## Remarques faites par la Commune d'Estaires :

### Suite à l'enquête publique réalisée en 2016 :

## Modification simplifiée n° 1 approuvée par DCM du 26/02/2018

## **Modification simplifiée n°2 approuvée par DCM du 12/12/2018**

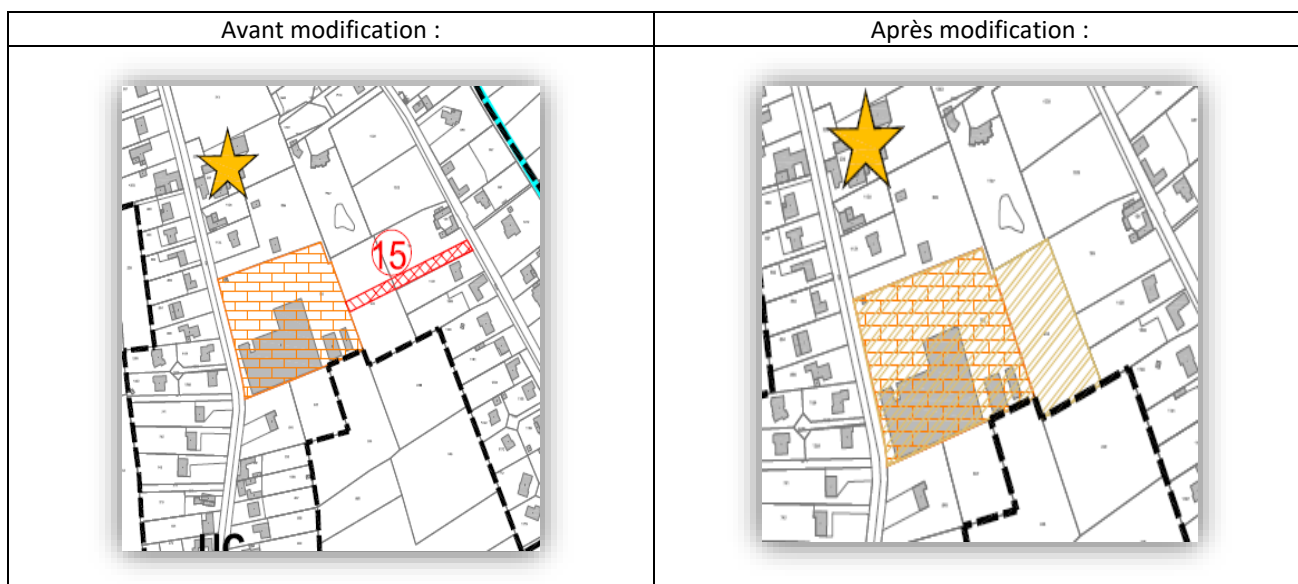
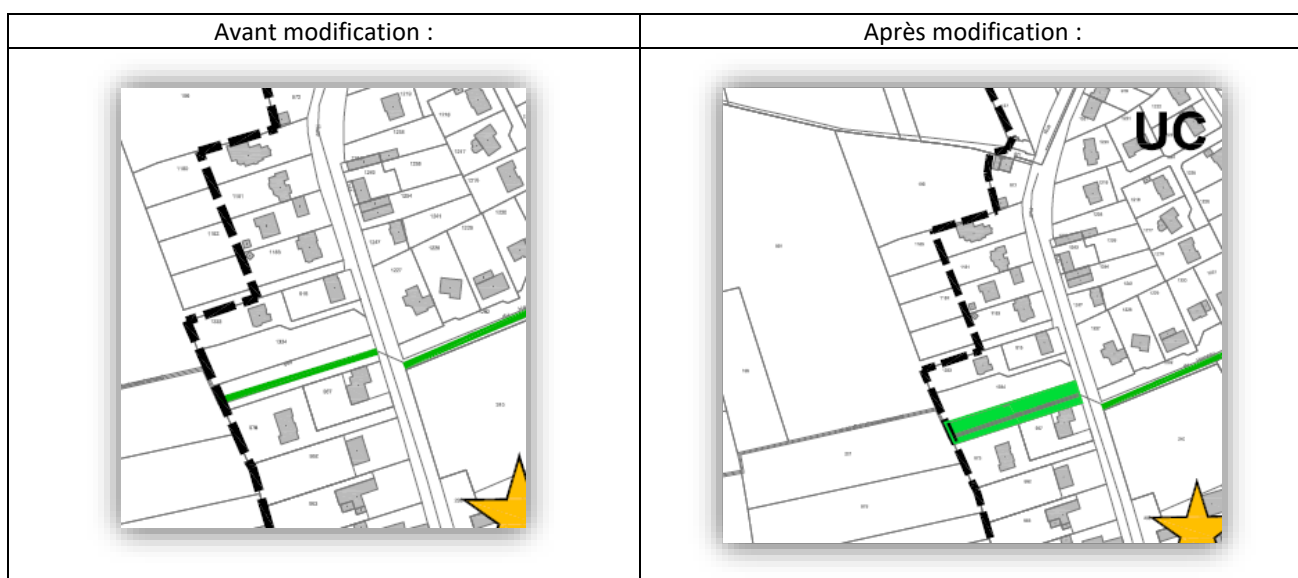
- Zone Rue du Bois : il convient de reprendre la parcelle cadastrée section D n° 1091 le long de la rue du bois en UC car elle constitue une dent creuse.
- Zone de la Maurianne : il convient de créer cette zone ainsi que d'apporter des compléments sur la mutualisation des espaces de stationnement et de réfléchir à la diminution des espaces verts et des cheminements piétonniers, pour une plus grande compacité dans l'aménagement
- Il convient de supprimer l'ER n°15 → l'accès à la parcelle sera réalisé via la rue du Bois.

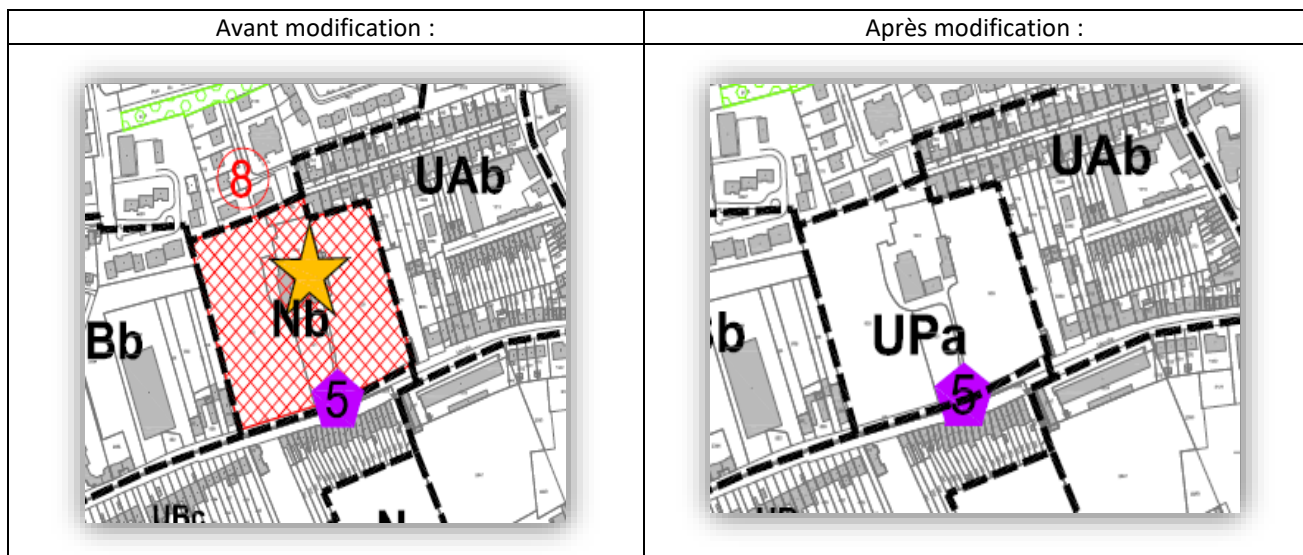
- Il convient de reprendre en accès agricole à préserver les parcelles OD 974 et OD 669 situées rue du Bois :

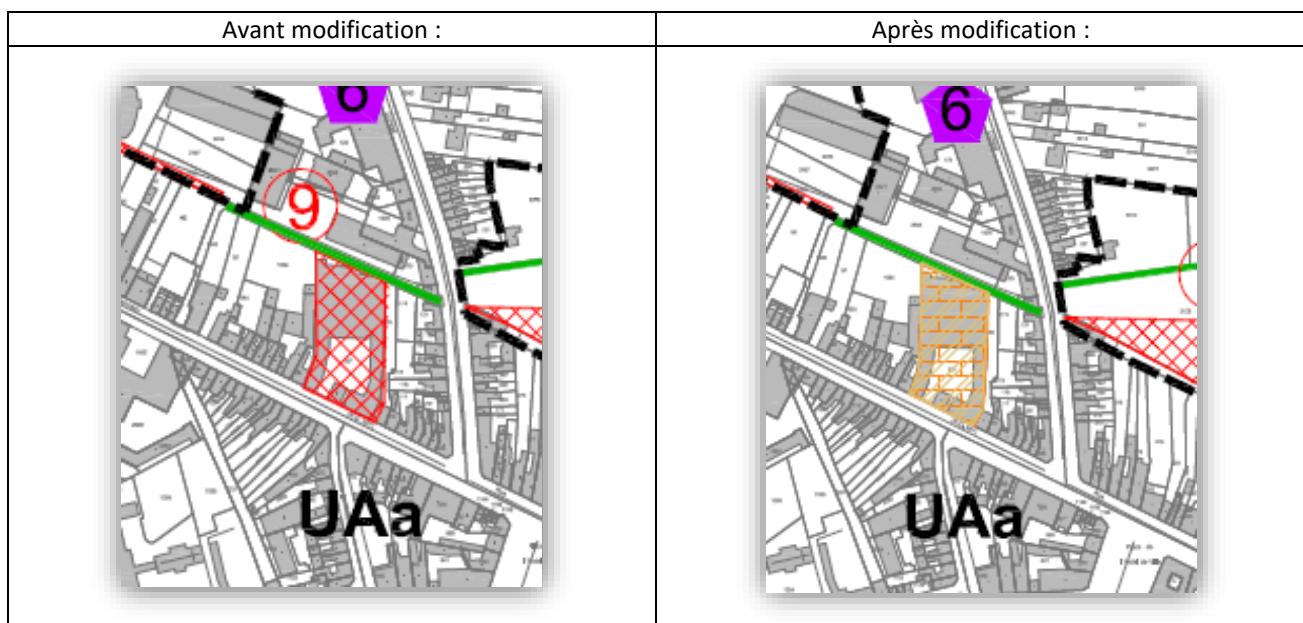
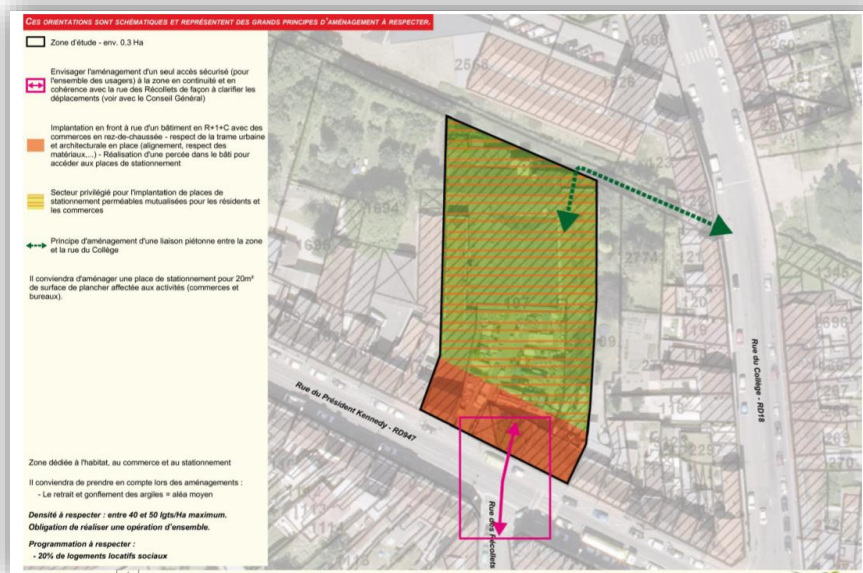
- Il convient de supprimer l'ER n°8 pour la réalisation d'un espace vert et d'affecter la zone Nb en UPa (réservée aux équipements publics et d'intérêt collectif) :

- Il convient d'autoriser les tuiles vernissées dans les zones UA et UC, repris aux articles 11 de chaque zone.
- Il convient d'autoriser une opération mixte sur la zone de l'ER n°9 rue Kennedy (commerces et logements) en exigeant des places de stationnement plus importantes au niveau des OAP (1 place pour 20m<sup>2</sup> de surface de vente au niveau des commerces). En conséquence, une OAP devra être réalisée.

✓ OAP des Joubarbes :

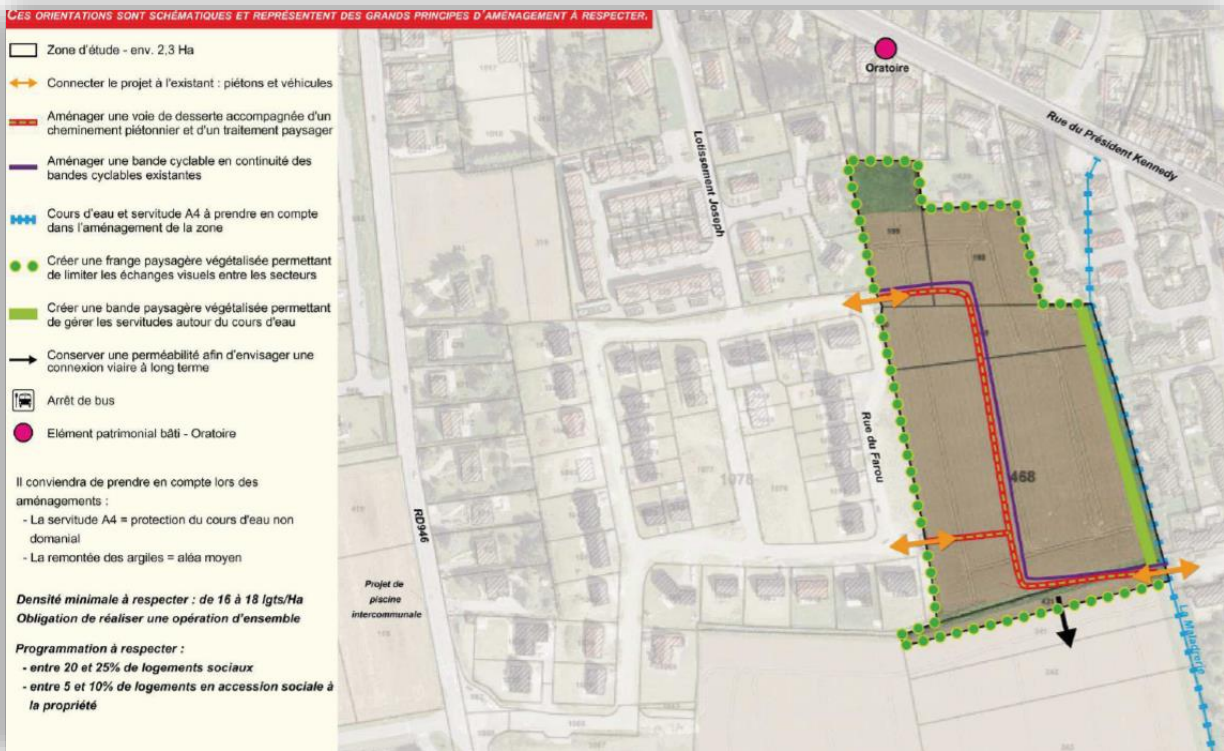
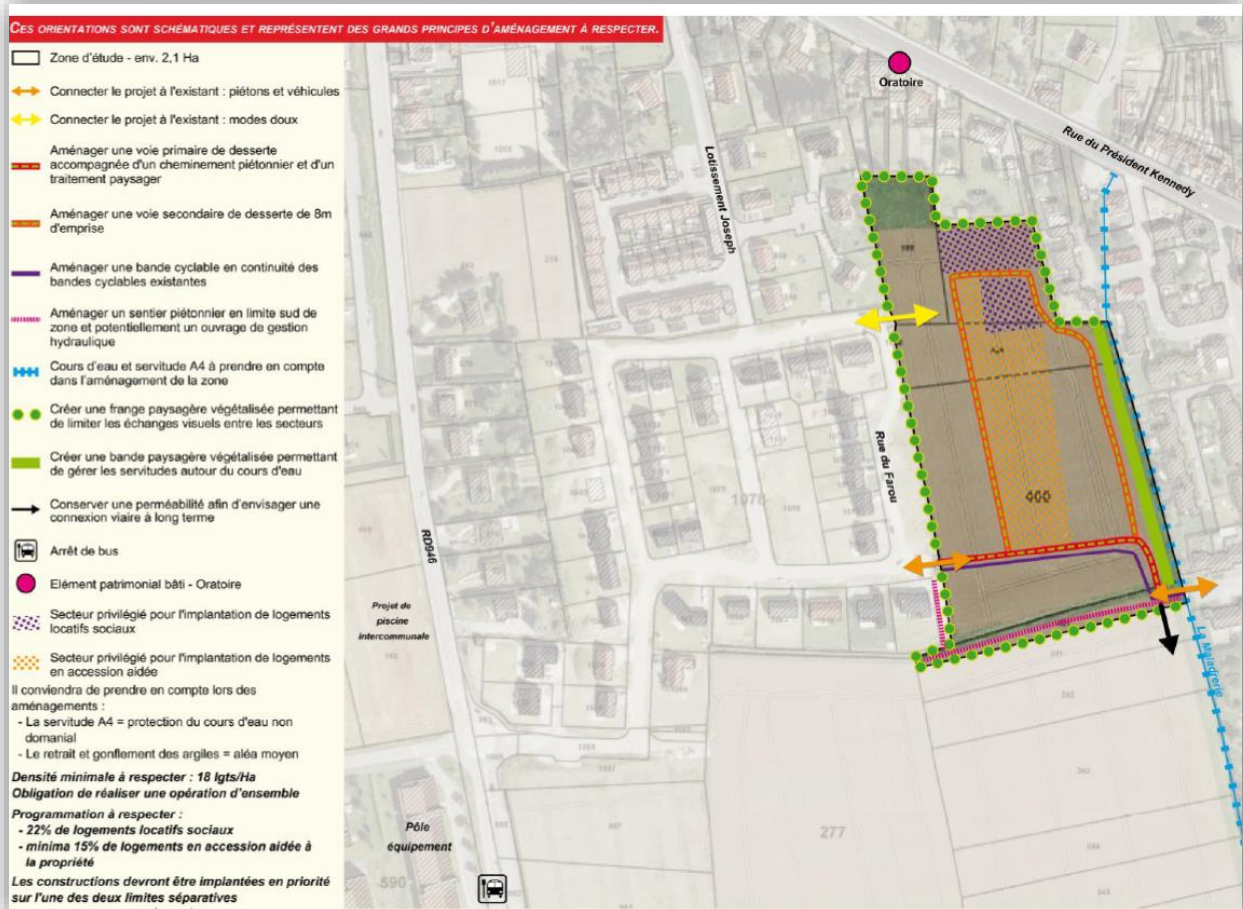
Avant modification :

Après modification :

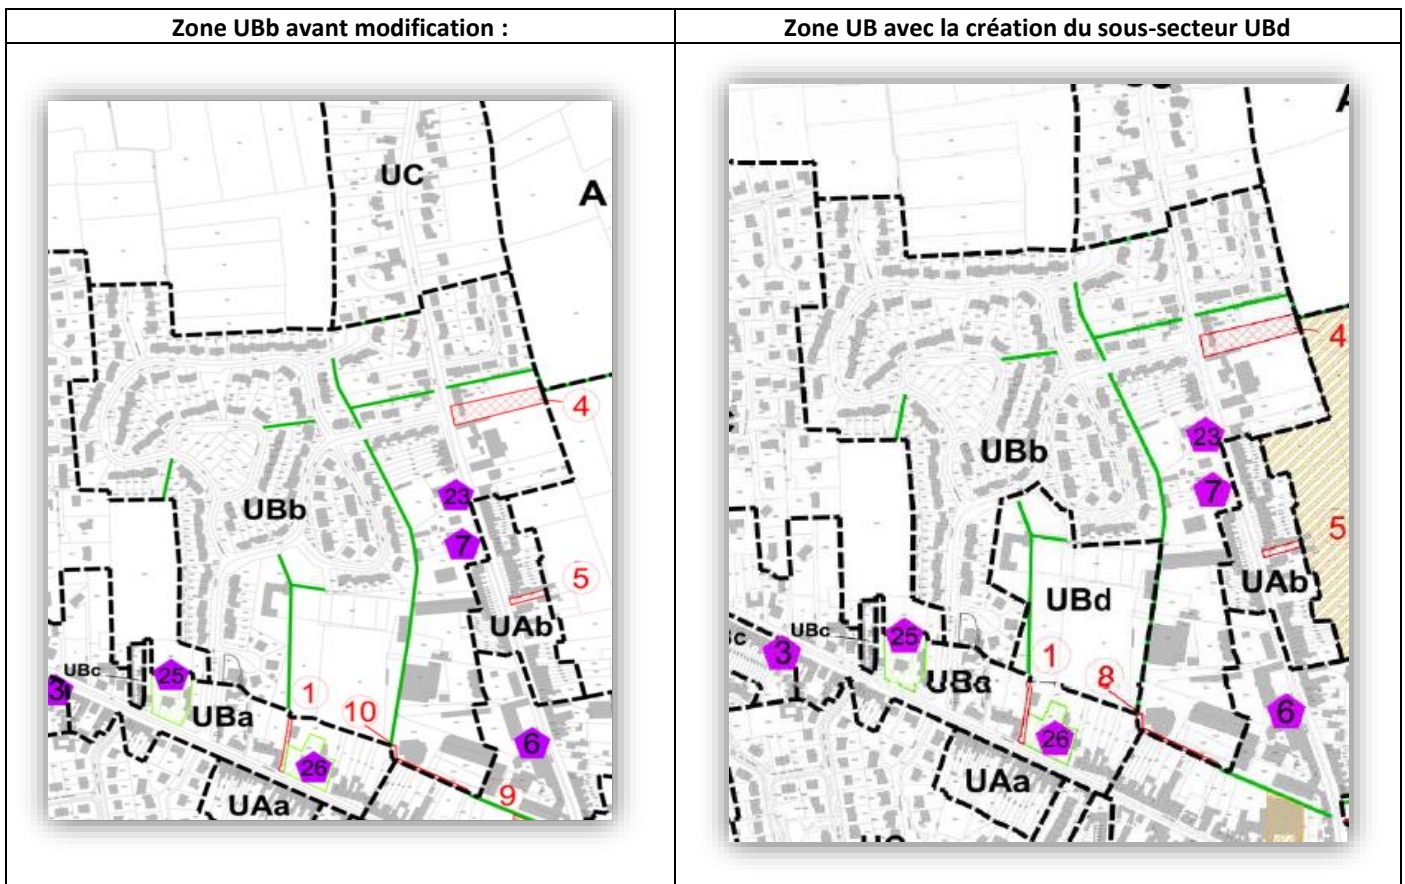
- La création d'un nouveau lotissement prévu sur le site d'aménagement des Tulipes nécessite la création d'un sous-secteur UBb, correspondant au quartier des Tulipes année 2020.

- ✓ Celui-ci sera donc intégré au plan de zonage :

## PLAN DE ZONAGE DES OUVRAGES DE TRANSPORT GAZ

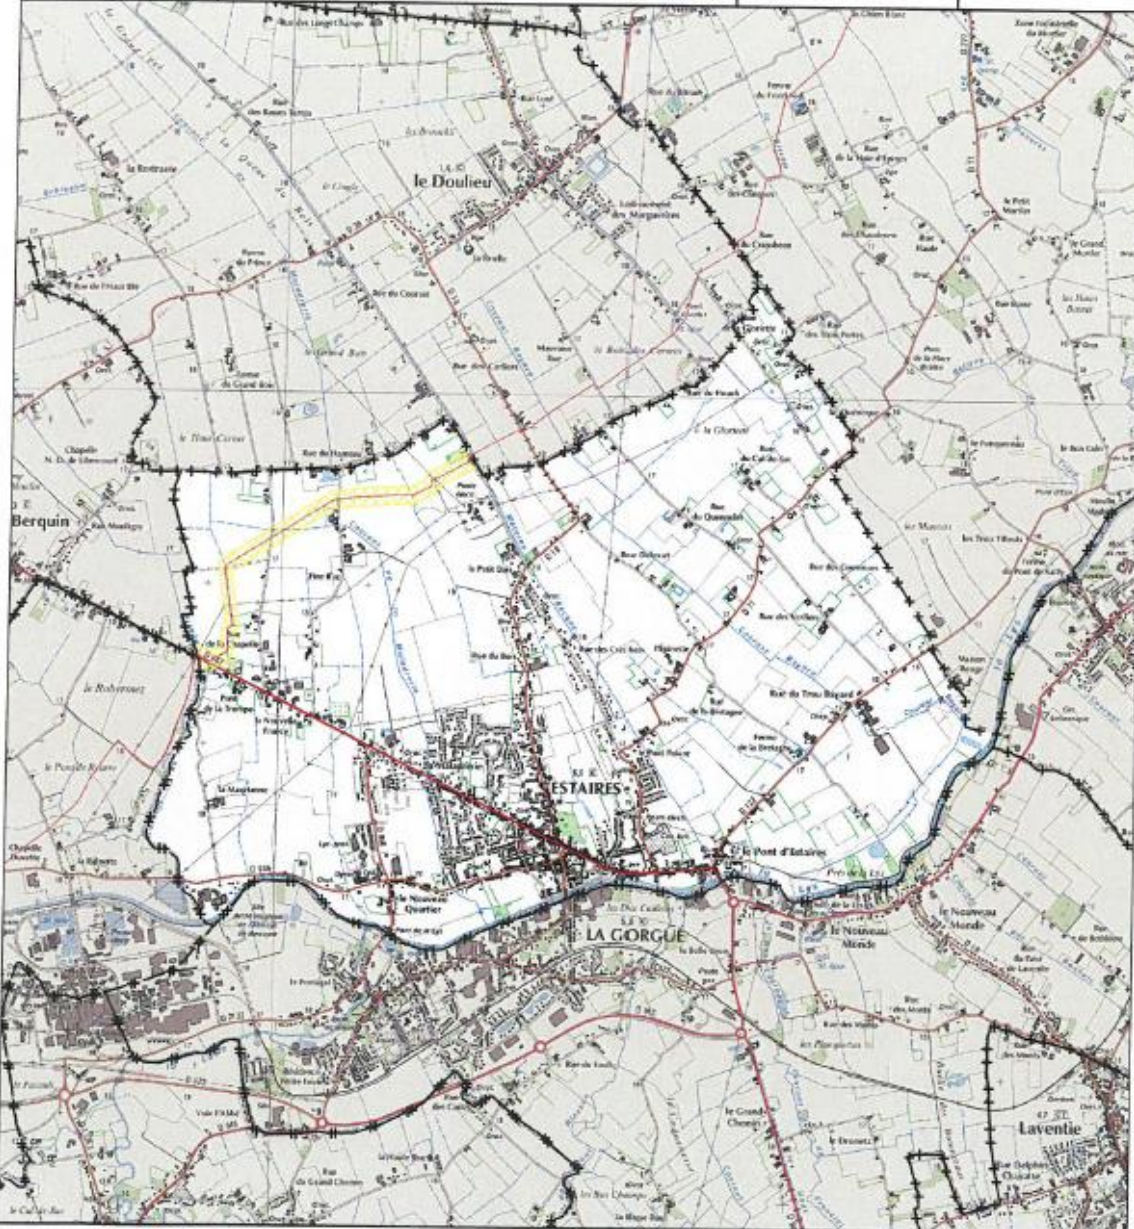
- Servitude d'utilité publique relative au transport de canalisation de gaz.

- 1- SUP – majorante : dans une bande large (SUP n°1) centrée sur le tracé de la canalisation, les constructions et extensions d'ERP de plus de 100 personnes et d'IGH seront soumises à la réalisation d'une « analyse de compatibilité » établie par l'aménageur concerné par le permis de construire correspondant ne pourra être instruit que si cette analyse a recueilli un avis favorable du transporteur, ou à défaut du préfet.
- 2- SUP- réduite : dans deux bandes étroites (SUP n°2 applicable aux ERP de plus de 300 personnes et aux IGH, SUP n°3 applicable aux ERP de plus de 100 personnes) également centrées sur le tracé de la canalisation, les constructions d'ERP et IGH visés par ces SUP seront strictement interdites.
